元朗區議會  
交通及運輸委員會  
陸頌雄主席：

單車徑新的設施

元朗區議會交通及運輸委員會  
二〇一一年度第二次會議

附件：單車徑新的設施的圖片（一）

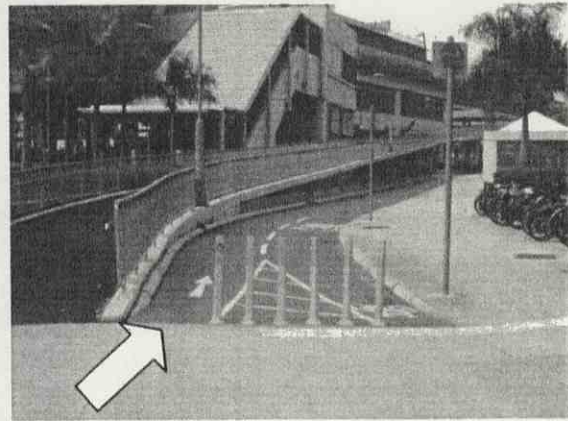
朗屏邨周邊的單車徑更換了新的設施，估計當局旨在提醒單車駕駛者在某些行人路或行車道交匯處下車。但有關設計卻大幅減少單車駕駛者推單車的空間，導致構思失效。

- (一) 有關部門擴闊行進空間。
- (二) 在單車徑的出入口的地面加裝拱條，逼使單車駕駛者必須下車，推單車通過該等交匯處。

空間不足讓單車駕駛者推單車通過

駕駛者沒有下車直駛而過

(一) 由於西鐵朗屏站A出口行人路的行人流量高及行人路與單車徑交匯，本署在交匯點前豎立交通標誌要求騎單車者在此下車，沿單車徑行進空間推單車橫過行人路，避免騎單車直接駛過行人路而可能撞倒行人及造成意外。朗屏邨旁的單車徑的行進空間是根據本署標準研究部研究後的最新指引設計，有0.75米闊，闊度足夠讓市民推單車橫過，此標準是適用於全港政府的單車徑而需要騎單車者推單車橫過行人路的地點，現時單車徑會根據的最新指引按個別地點情況逐步進行改建。

如加闊行進空間，騎單車者可能因闊度加大，不依照交通標誌下車，很容易高速直駛過行人路，對行人構成危險，尤其是高流量的行人路，例如西鐵朗屏站A出口旁的單車徑。

(二) 騎單車者如在單車徑的出入口不下車及駛過拱條，他們可能會因駛過拱條導致車速突然減慢，騎單車者可能因車速減慢而失平行跌倒，構成危險。因此，本署不建議在單車徑的出入口加裝拱條。

附件：單車徑新的設施的圖片的圖片（二）

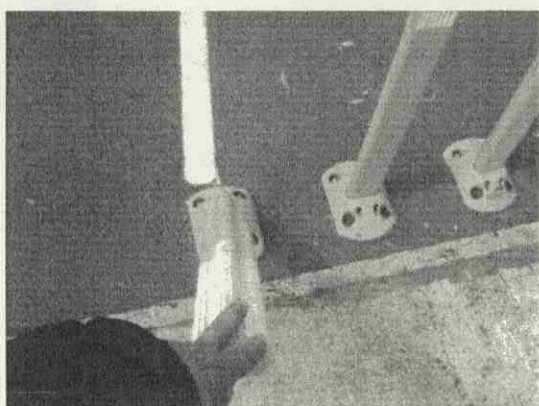
駕駛者沒有下車直駛而過

駕駛者沒有下車直駛而過

新設施只可前後屈移

駕駛者沒有下車直駛而過
